Mission régionale d'autorité environnementale

**Avis délibéré de la mission régionale d'autorité
environnementale sur le parc photovoltaïque porté par la
SAS CENTRALE PHOTOVOLTAÏQUE D'ESPELUCHE sur la
commune d'Espeluche (26)**

Avis n° 2025-ARA-AP-1912

Avis délibéré le 22 août 2025

Figure 2: Plan de composition du projet (source : étude d'impact)

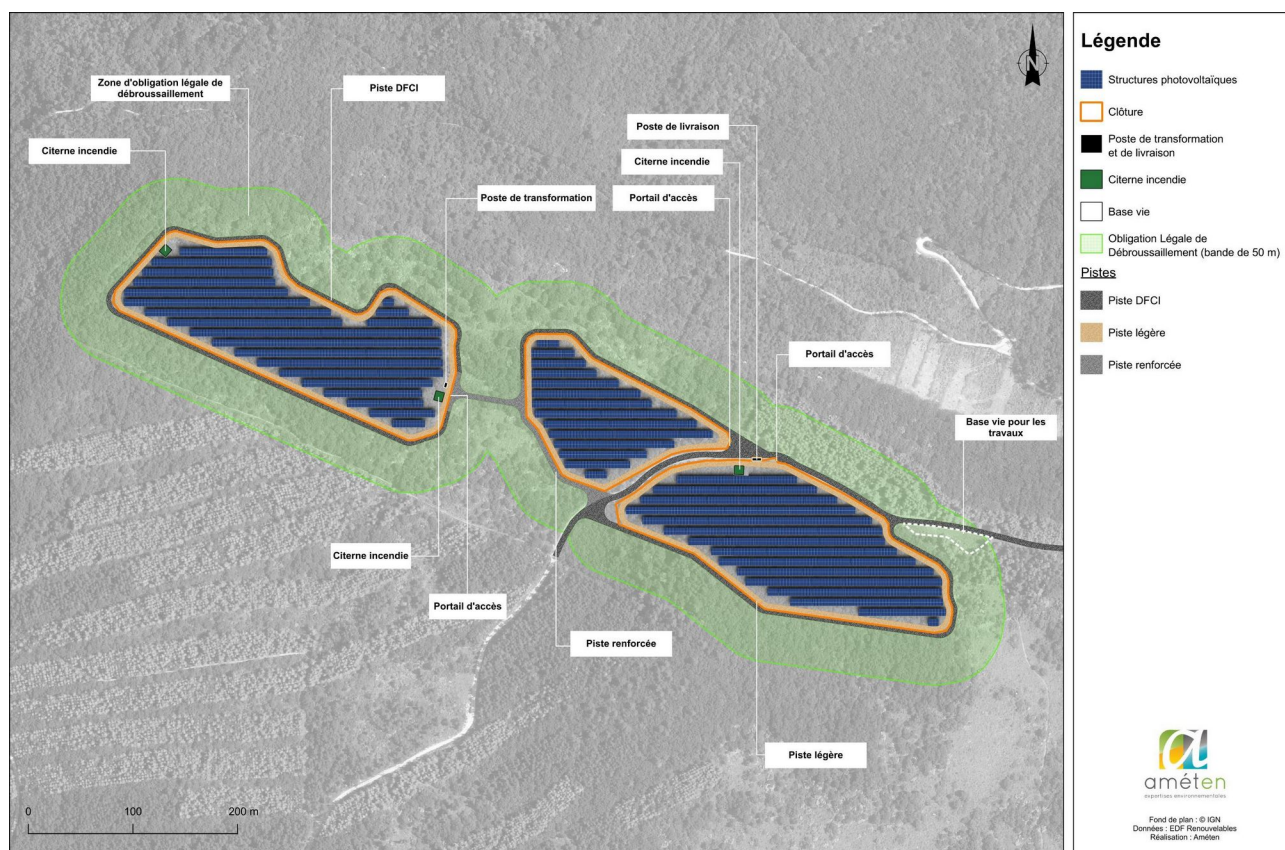
En matière de conception du projet, le dossier propose cinq variantes, avec des différences principalement en termes d'emprise clôturée et de couverture des panneaux solaires¹⁴. Il manque l'exploration approfondie d'autres variantes sur des paramètres modifiables tels que la hauteur minimum sous panneaux ou l'espace inter-rangées. Malgré des différences importantes d'emprise entre les variantes (passage de 31,4 ha à 8,07 ha clôturés), le projet ne parvient pas à concilier les enjeux environnementaux forts du site et la viabilité économique du projet.

L'Autorité environnementale recommande :

- de présenter des alternatives d'implantation de ce projet à une échelle élargie du territoire sur des espaces de moindre sensibilité environnementale,**
- de présenter des variantes en termes de hauteur minimum de panneaux et de distance inter-rangées,**
- de justifier les choix retenus, notamment sur la base de critères environnementaux.**

Figure 3: Synthèse des enjeux écologiques (source : étude d'impact)

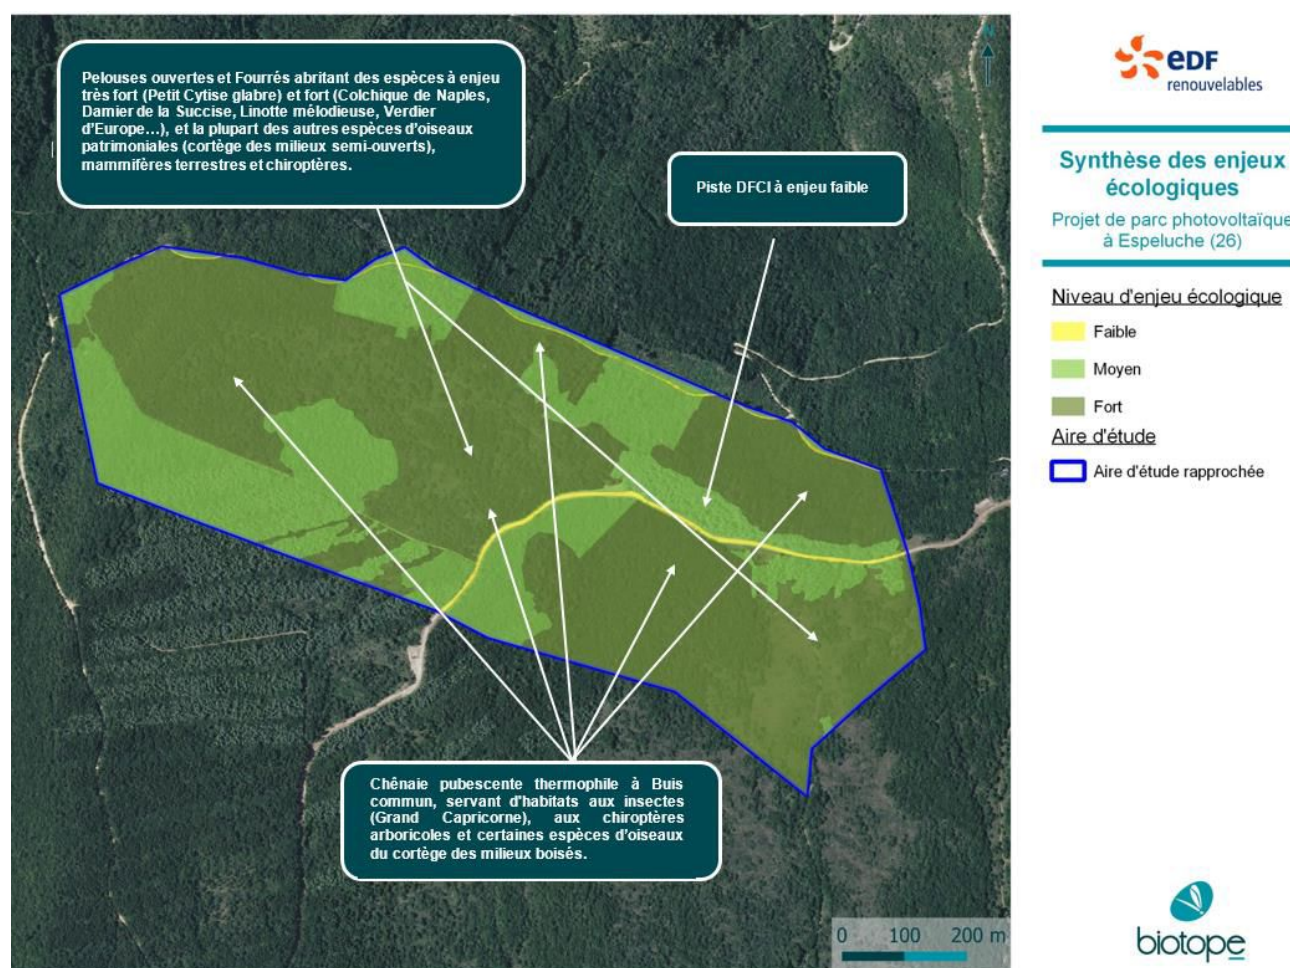
Ainsi l'étude d'impact met en évidence une richesse écologique significative sur le site, avec des enjeux très forts et forts pour plusieurs habitats et espèces. Au vu de cet état initial, l'atteinte d'un impact résiduel non significatif, condition indispensable à la réalisation du projet, semble difficile suite à la mise en œuvre de la séquence ERC⁷.

L'Autorité environnementale recommande :

- de compléter l'état initial par des inventaires complémentaires relatifs à l'avifaune migratrice, la flore, les mammifères terrestres et les chiroptères ;
- de revoir à la hausse le niveau d'enjeux attribué à certains groupes d'espèces.
